リコール情報

平成 24 年 5 月 22 日届出 リコール届出番号 外-1846

改善箇所説明図

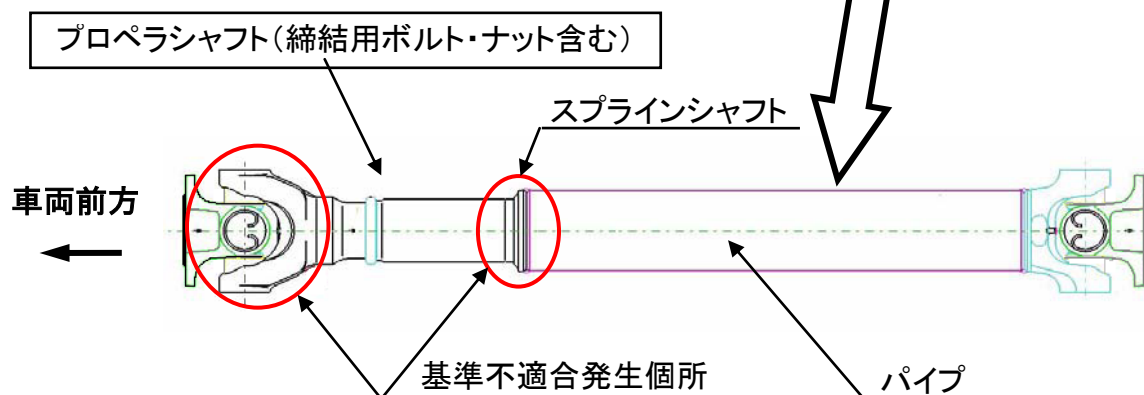
基準不適合発生箇所

後 2 軸駆動の大型トラックにおいて、プロペラシャフトの仕様設定が不適切なため、ユニバーサル・ジョイント部の損傷またはパイプとスプラインシャフトの溶接部に亀裂が発生するものがある。そのため、そのまま使用を続けると、当該ジョイント部の損傷または溶接部の亀裂が進展し、最悪の場合、プロペラシャフトが折損・脱落し、走行不能となるおそれがある。

改善措置の内容

全車両、当該プロペラシャフトを正規品と交換するとともに、締結用ボルト及びナットも新品と交換する。

注: 内は交換する部品を示す。

識別: プロペラシャフトパイプ部に、白または黄色ペイントを塗布する。
